## Stabilimento ESSECO S.r.l.

**AUTORIZZAZIONE INTEGRATA AMBIENTALE AI  
SENSI DEL D. LGS. N. 59 DEL 18 FEBBRAIO 2005**

### **Integrazioni alla domanda di Autorizzazione Integrata Ambientale**

*APPROFONDIMENTI RICHIESTI NEL DOCUMENTO “ISTRUTTORIA PER IL  
RILASCIO DELL’AIA ALLA SOC. ESSECO S.R.L. – STABILIMENTO ESSECO DI  
SAN MARTINO DI TRECATE – RICHIESTA DI CHIARIMENTI” PROT. DSA –  
2009 – 0026633 DEL 07/10/2009*

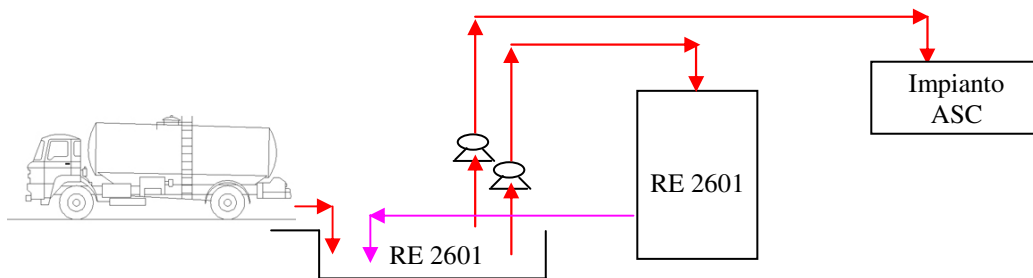
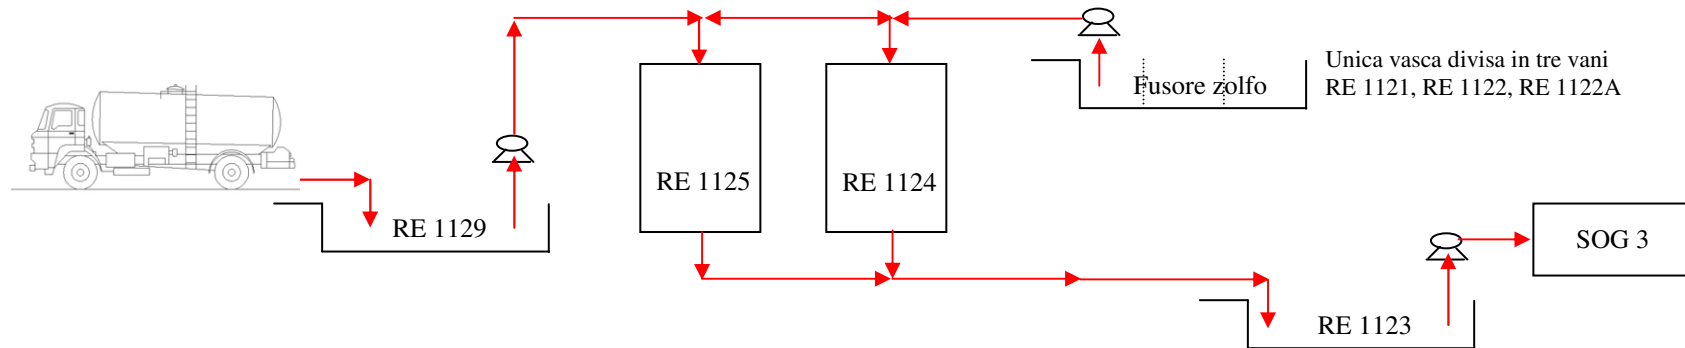
**1. Specificare dove viene stoccato lo zolfo fuso: nella documentazione presentata sono presenti informazioni contrastanti, in particolare nella tabella B.13 della Scheda B di Giugno 2006 è riportato che lo stoccaggio viene effettuato in serbatoi e vasche in calcestruzzo interrato, mentre nell'Allegato C.6 – Nuova relazione tecnica dei processi produttivi da autorizzare: produzioni industriali (Luglio 2008) è riportato che lo zolfo fuso arriva in cisterne ed è immesso in una vasca in cemento interrata e coperta, del volume di 33 m<sup>3</sup> (vedi pag. 7 del documento).**

Si esplicita di seguito l'attuale configurazione di ricevimento zolfo liquido (vasche interrate) e stoccaggio del medesimo (serbatoi fuori terra).

Le vasche interrate atte al ricevimento dello zolfo liquido ex autobotti sono denominate:

- RE 1129: volume pari a 120 m<sup>3</sup>;
- RE 2601: volume pari a 121 m<sup>3</sup>.

La vasca denominata RE 1123 (volume pari a 33 m<sup>3</sup>) è una vasca asservita all'alimentazione dello zolfo al forno di combustione SOG3 ed è alimentata per gravità dai serbatoi fuori terra RE 1125 e RE 1124.

I serbatoi di stoccaggio fuori terra sono denominati:

- RE 1125 (volume pari a 2000 m<sup>3</sup>) e RE 1124 (volume pari a 370 m<sup>3</sup>) alimentati via pompa immersa dalla vasca interrata di ricevimento RE 1129 e/o dalle vasche interrate dell'unità fusore zolfo RE 1121, RE 1122 e RE 1122A sempre via pompa immersa;
- RE 2602 (volume pari a 780 m<sup>3</sup>) alimentato via pompa immersa dalla vasca interrata di ricevimento RE 2601.

Si riporta di seguito uno schema riassuntivo della gestione dello stoccaggio dello zolfo liquido in stabilimento.
